部品製造部(コネクタ)

46F-05-012

不具合連絡書

略図(必要な場合のみ)

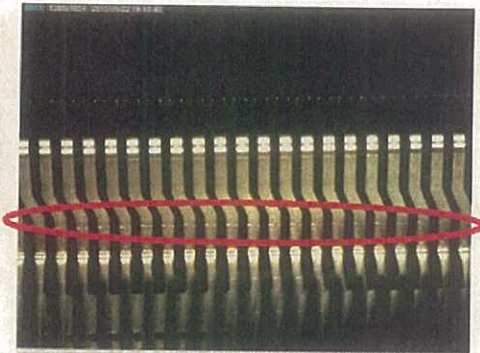
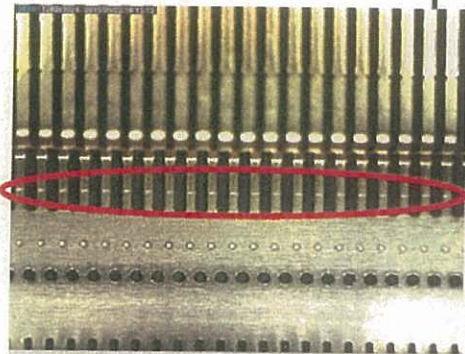
1757でキズ発見。1758でも途中からキズ発生。
同一Lot 1757~1760 が返却されます。
キズがある端子には板厚方向に0.15mm程の
変形も発生している。
